Porta conflitando com soleira na copa do lazer D

Solicitação
Abertura
2021-09-21T13:16:16+00:00
Vencimento
2021-09-27T13:00:00+00:00
Autor
coordenacao@chaconengenharia.com

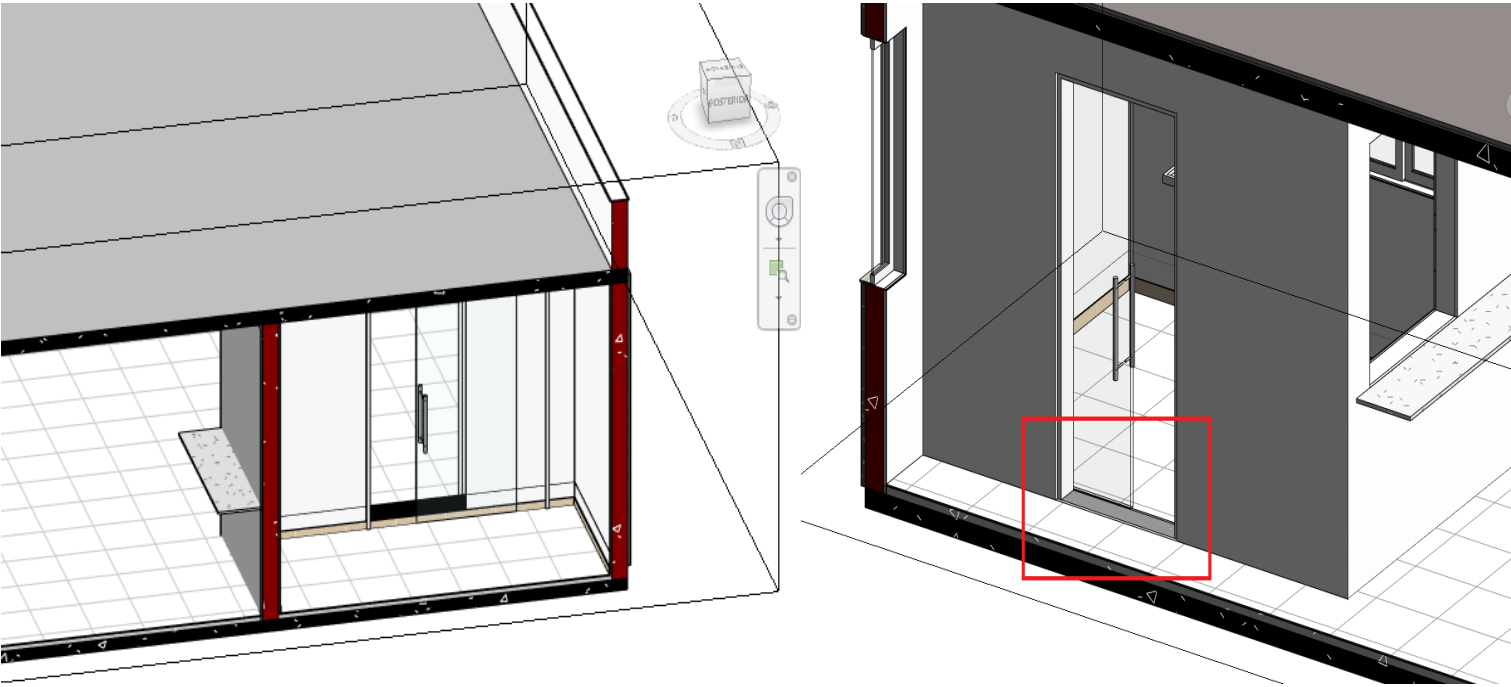
Soleira conflitando com porta na copa do lazer D, por gentileza, ajustar
Prioridade
Alta
Disciplinas Responsáveis
Arquitetura
Usuários Responsáveis
bruno@chaconengenharia.com

Ações	Descrição	Data Ação	Novo Vencimento	Responsável	Realizado por
	Visto na R01 que foi ajustado	2021-10-28T20:26:06+00:00		coordenacao@chaconengenharia.com	coordenacao@chaconengenharia.com
	soleira e demais camadas ajustadas conforme vão da porta	2021-10-07T14:39:39+00:00		bruno@chaconengenharia.com	bruno@chaconengenharia.com
	sem comentários	2021-09-21T13:16:16+00:00		coordenacao@chaconengenharia.com	coordenacao@chaconengenharia.com
